PROJECT TITLE 사업명  
미수관 전기설비 도면

NAME OF DRAWING 도면명  
1층 전등설비 평면도

DRAWING NO. 도면번호  
EE - 04

NO.번		DESCRIPTION 내용	DATE날짜	APPR.수인
REVISIONS 수명				
"세로운세기 세로운관남" <b>HAN NAM</b> 관남대학교				
PROJECT TITLE 사업명				
미술관 전기설비 도면				
NAME OF DRAWING 도면명				
1층 전열및간선설비 평면도				
DATE 일자	DESIGNED BY 설계			
2005. 11.				
SCALE 축적	CHECKED BY 심사			
A3 : 1/200				
DRAWN BY 제도	APPROVED BY 승인			
DRAWING NO. 도면번호				
EE - 07				
FILE NAME	SHEET NO. 시트번호

### 3층 전열및간선설비 (변경전)

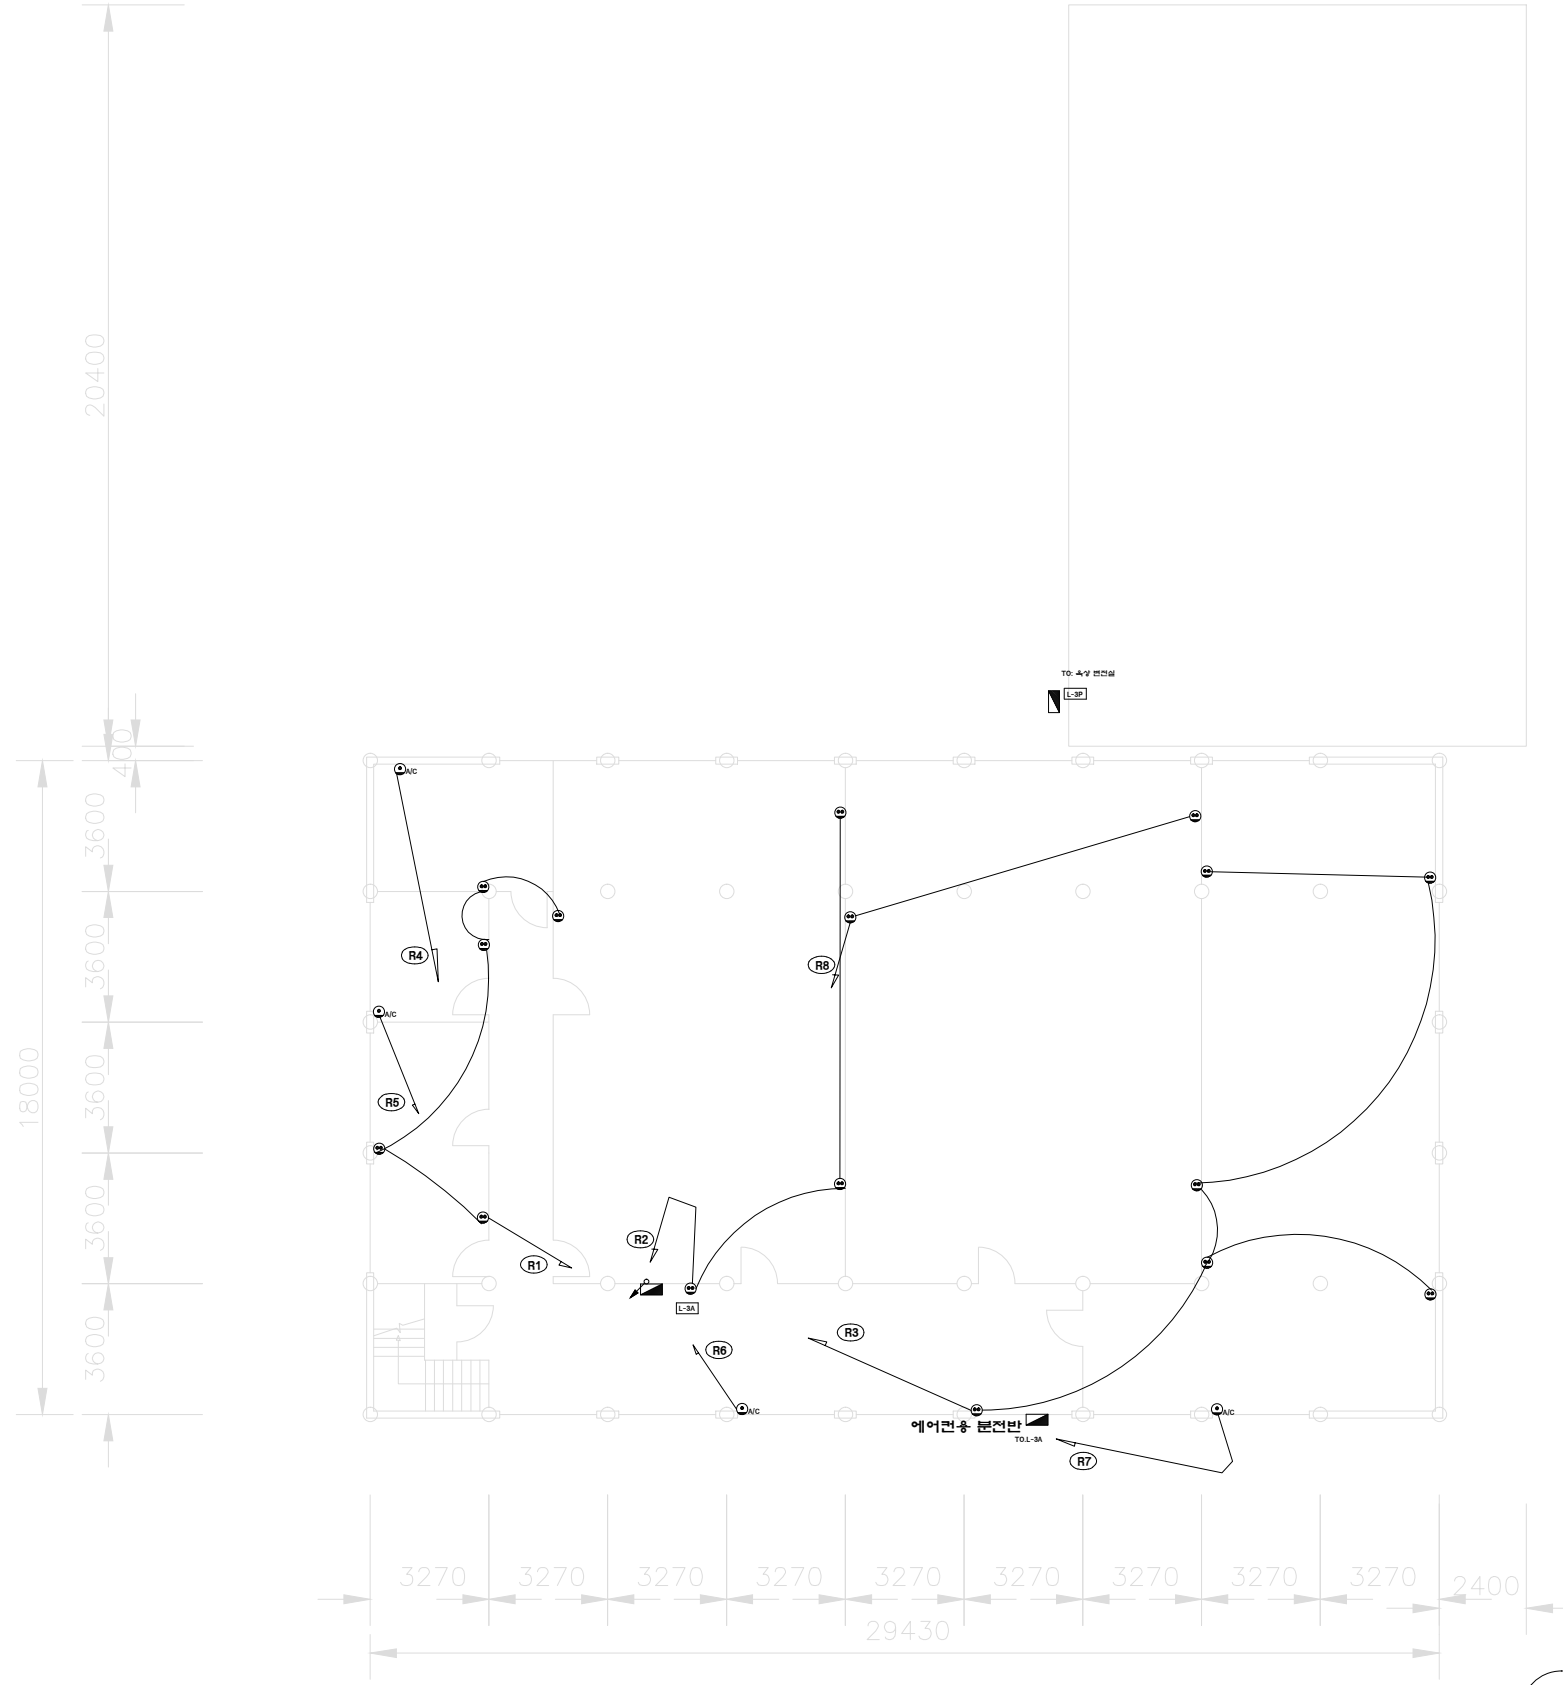
1. 1회로 증가로 L-3A ELB1개 신규추가
2. L-3P CT계량기 설치(메인 150A)
3. 전열라인 실별 재정립
